改善箇所説明図

変速装置トランスファ部

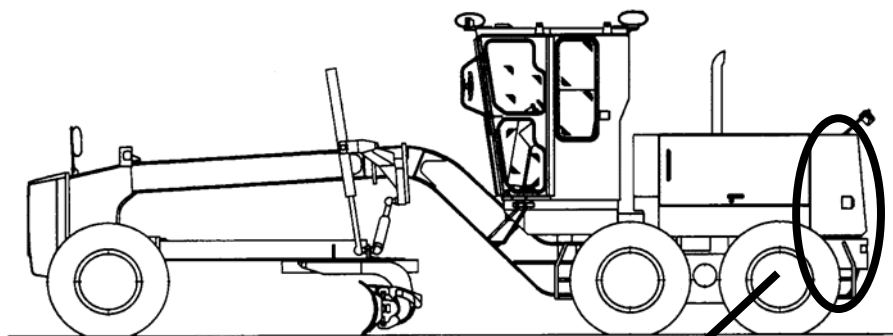
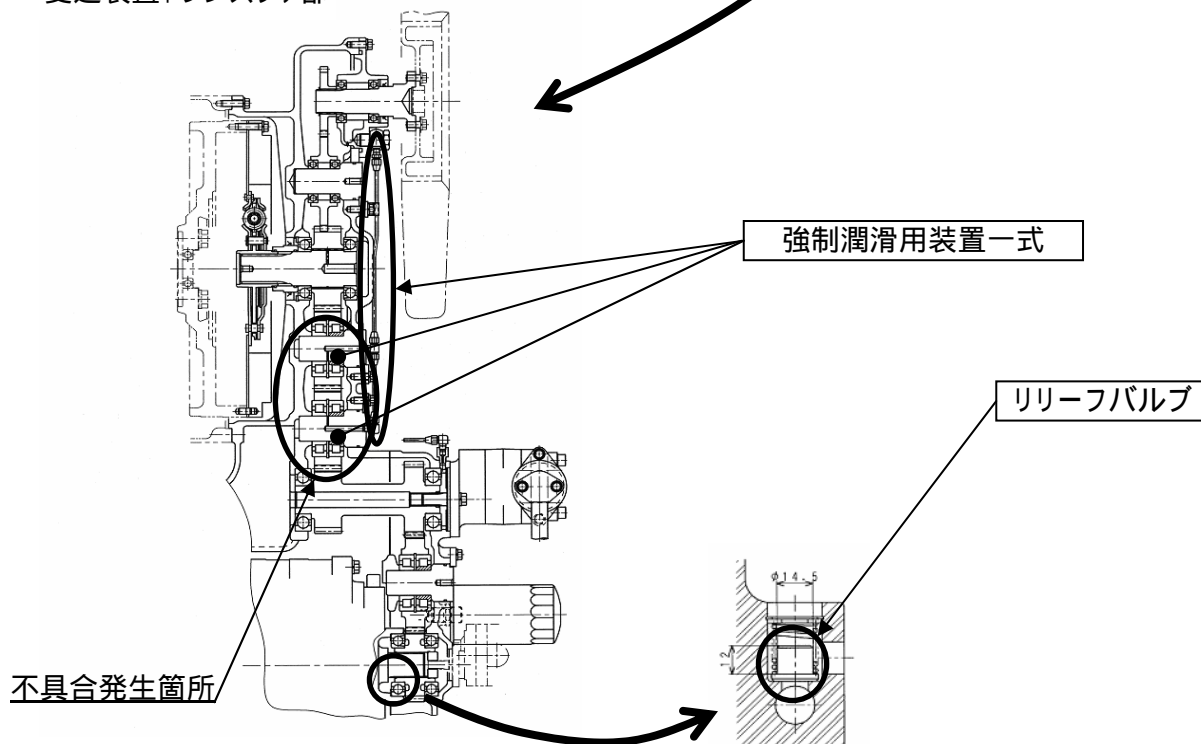
変速装置において、トランスファ部へのオイル供給量が不十分なため、潤滑不良を起こす場合がある。そのため、そのまま使用を続けると、トランスファ内部のギヤ及びベアリングが焼き付き、最悪の場合、走行不能に至るおそれがある。

変速装置において、油圧回路のオイルクーラ用リリースバルブの形状が不適切なため、リリースバルブが作動不良を起こしトランスファ部へのオイル供給量が不十分となり、潤滑不良を起こす場合がある。そのため、そのまま使用を続けると、トランスファ内部のギヤ及びベアリングが焼き付き、最悪の場合、走行不能に至るおそれがある。

全車両、強制潤滑装置一式を追加及び、リリースバルブを対策品に交換する。
